WIDE-DOC-RETROFIT-01 / IT / R2 - REVISIONE EDITORIALE

Sostituzione delle centraline **WALR24 / WALR24-A** con NC95 / NC96

Schemi di riferimento e corrispondenza dei morsetti. Sono mantenute le sigle della fonte, senza estenderne il campo di applicazione.

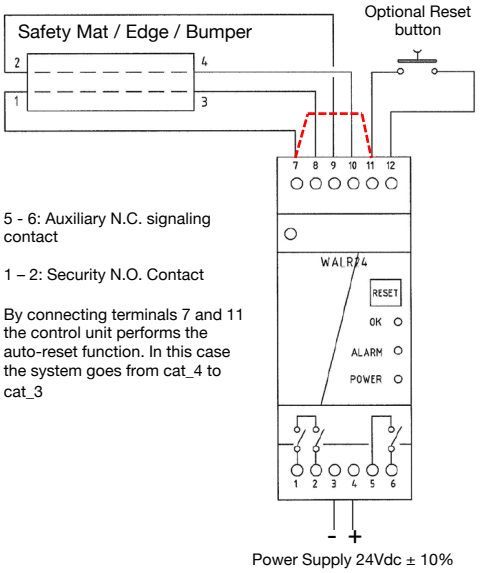
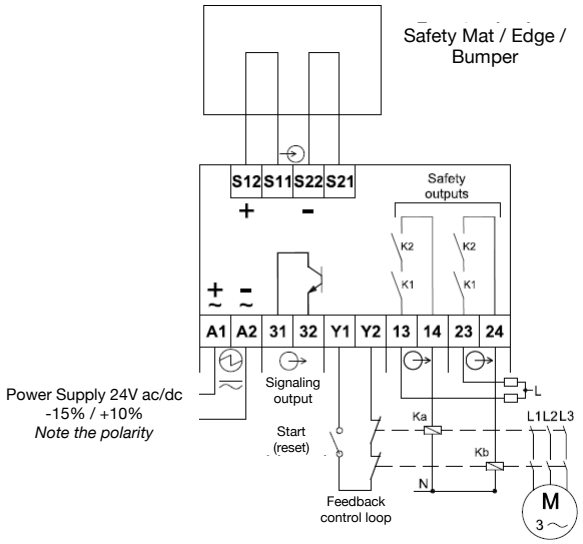
Funzione	WALR24 / WALR24-A	NC96	NC95
Elemento sensibile	**7**	**S11**	**S11**
Elemento sensibile	**8**	**S12**	**S12**
Elemento sensibile	**9**	**S21**	**S21**
Elemento sensibile	**10**	**S22**	**S22**
Alimentazione (+)	**4**	**A1**	**A1**
Alimentazione (-)	**3**	**A2**	**A2**
Uscita di sicurezza	**1**	**13**	**13**
Uscita di sicurezza	**2**	**14**	**14**
Reset automatico	**Ponte 7 - 11; 11 - 12 non collegati**	**Ponte Y1 - Y2**	**Non disponibile**
Reset manuale	**Pulsante tra 11 - 12**	**Non disponibile**	**Pulsante tra Y1 - Y2**

Nota della fonte: collegando i morsetti 7 e 11 del WALR24/A si attiva il reset automatico; la fonte indica in questo caso il passaggio da cat_4 a cat_3. Non costituisce una valutazione della macchina.
